核能一廠耐震安全餘裕評估計畫
成果總結報告
原能會安全評估報告

行政院原子能委員會 核能管制處
中華民國 103 年 8 月

圖一：核一廠安全停機反應度控制系統

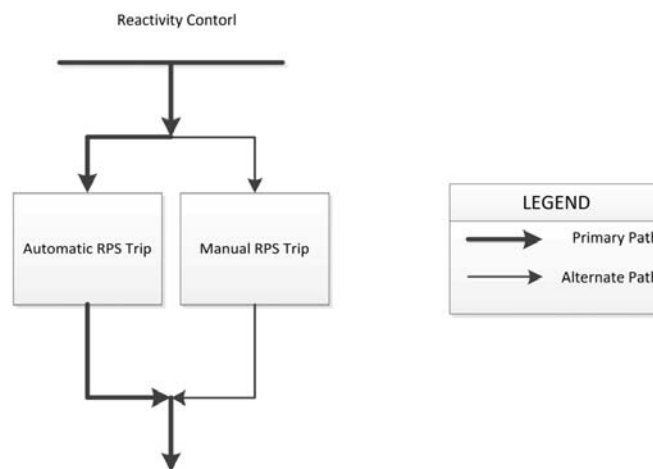
經審查小組查證核一廠 SMA 總結報告第三（二）5 節安全停機第一線系統之支援系統說明時，台電公司說明相關支援系統乃依據 NP-6041-SLR1 加以確認，表一則詳列第一線系統與支援系統關係矩陣，但經查證發現支援系統並未包含附件一 B.7 所述之 ECWS 系統，乃提出 RAI CS-I-018 請台電公司澄清說明，同時提出 RAI GA-I-005 請台電公司澄清說明是否與其他類似 SSEL 清單進行比較。經台電公司澄清後，說明 ECWS 系統係參考 NP-6041-SLR1 Table B-3 及 Table B-5 列為 HVAC 系統的支援設備，故未列在第一線系統與支援系統關係矩陣表中。同時，針對類似問題，核一廠除已進行火警後安全停機設備清單及核一廠 A-46 所挑選安全停機成功路徑之差異進行比較外，亦已由運轉持照人員重新審視設備篩選，並送顧問公司澄清說明或評估，將增列 V-130-342A/B、V-130-345A/B、HV-S-6A/B 及 HV-E-43A/B 等於 Table B-7 及 Table B-5 相關之 SSEL 清單中。台電公司答覆說明經審查後可接受。

圖九：SMA/CR-0098 頻譜線性放大前後與 DSHA 地震頻譜比較

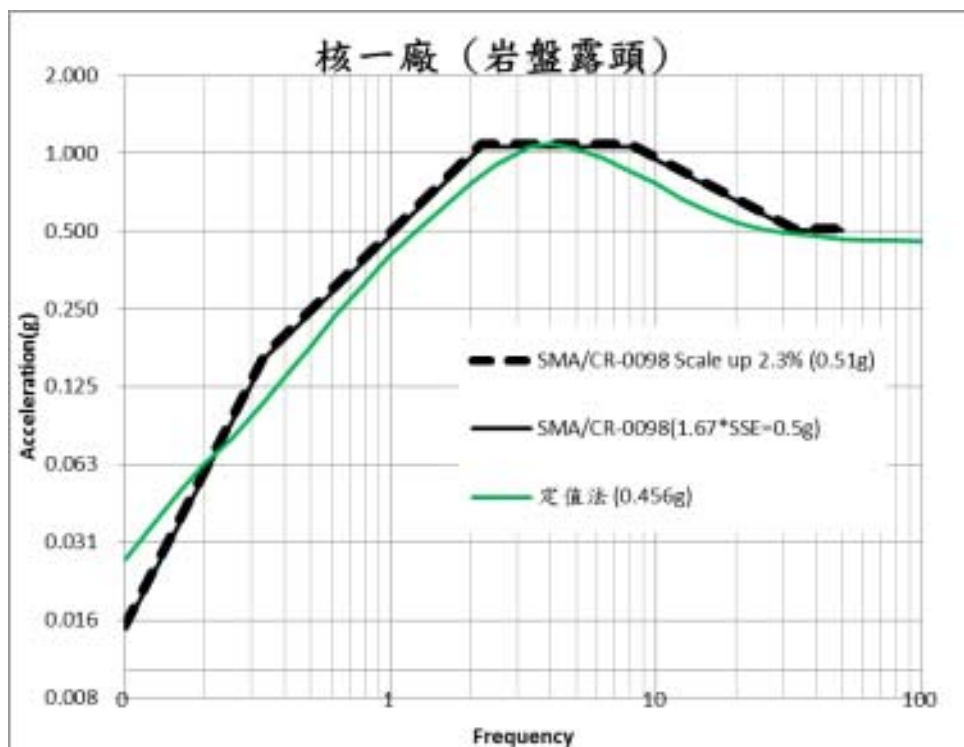
核一廠原評估基準地震(RLE)大部分頻率可包絡 DSHA 反應譜，因 DSHA 地震頻譜在約 3~5 Hz 區間峰值 1.084g 略高於現有 SMA 地震評估頻譜 1.06g，但現僅有 SMA 地震評估頻譜可供篩選，故以現有 SMA 地震評估頻譜線性放大 1.023 倍，即可包絡 DSHA 地震頻譜，基於此，核一廠篩選項目之準則由 0.50g 提昇至 0.51g，重新以 0.51g 為篩選基準詳圖九，加上核一廠於 102 年 12 月提出之核能一廠耐震安全餘裕評估計畫成果 SMA 總結報告，評估基準地震（岩盤處）依據（1）NUREG/CR-0098 之岩盤中值反應譜錨定在 0.5g（ $=1.67*0.3g$ ）；（2）山腳斷層長度 114 Km 之地震動反應譜（Ground Motion Response Spectrum, GMRS）（0.404g）而篩選出未通過項目（Outlier），經審查後可接受。
